STOP - SECONDE

Dès maintenant, TISSOT introduit dans ses calibres 781-1 à 784 une variante dite **Stop-seconde**. Cette variante entraîne les modifications et adjonctions suivantes :

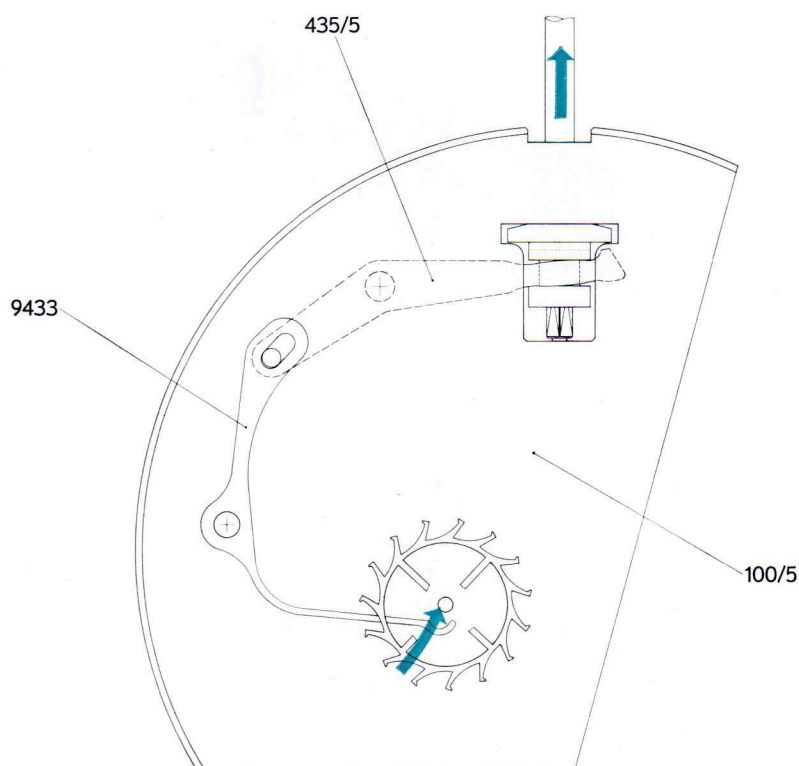
100/5	Platine
110/5	Pont de finissage
435/5	Bascule
9433	Levier d'arrêt

En tirant la couronne en position de mise à l'heure, on stoppe instantanément l'aiguille de seconde ; en repoussant la couronne, on fait repartir ladite aiguille. On peut ainsi aisément mettre sa montre à la seconde.

En tirant la couronne en position de mise à l'heure, on actionne respectivement la bascule 435/5 et le levier d'arrêt 9433, dont l'extrémité vient s'appuyer contre le tigeon de la roue d'ancre 705, bloquant celle-ci.

STOP - SECONDE

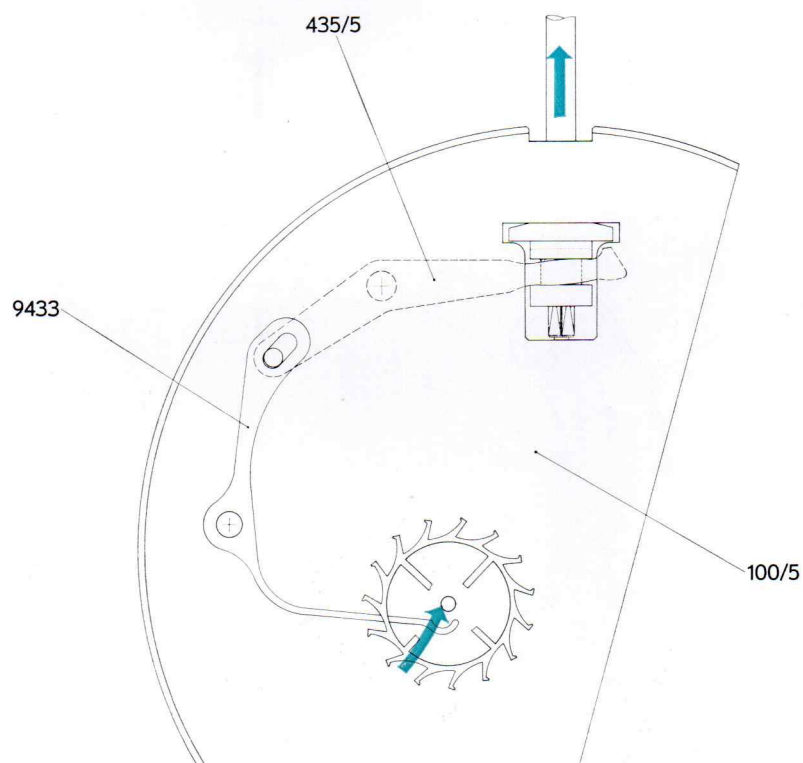
TISSOT calibres 781-1 to 784 are now available also with a **Stop-seconde** device. This variation implies the following changes and additional parts :

100/5	Plate
110/5	Trainwheel bridge
435/5	Yoke
9433	Stop lever

Pulling the winding button in setting-position, one brings the seconds hand to stop instantaneously ; pressing the crown back in winding-position, the seconds hand starts immediately. One has thus the possibility of setting his watch to the exact second.

Pulling the winding-stem in setting-position, the yoke 435/5 is moving the stop-lever 9433 against the escape-pinion 705, thus bringing the movement to stop.

STOP - SECONDE

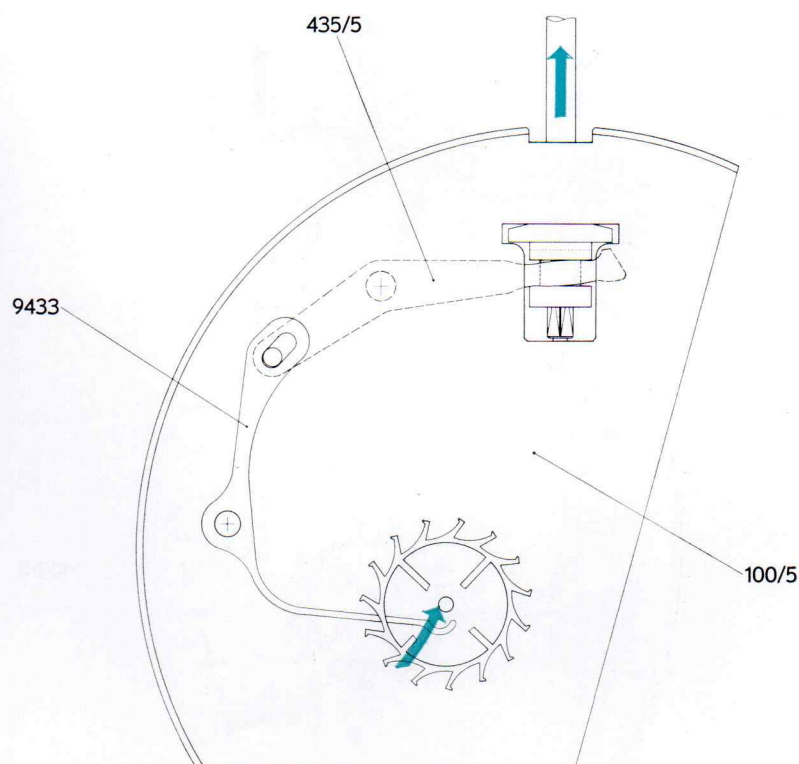
TISSOT Kaliber 781-1 bis 784 sind nun auch mit **Stopp-Sekunde** lieferbar. Diese Ausführung macht folgende Änderungen und zusätzliche Teile erforderlich :

100/5	Werkplatte
110/5	Räderwerkbrücke
435/5	Wippe
9433	Stopphebel

Zieht man die Aufzugskrone heraus, in Zeigerstell-Lage, so wird der Sekundenzeiger augenblicklich gestoppt ; wenn man die Krone in Aufzugstellung zurückstösst, läuft der Sekundenzeiger wieder. Dies erlaubt die Uhr auf eine Sekunde genau zu stellen.

Wenn man die Aufzugswelle in Zeigerstell-Lage herauszieht, wirkt die Wippe 435/5 auf den Stopphebel 9433, welcher gegen den Trieb des Hemmungsrades drückt und das Werk zu stehen bringt.
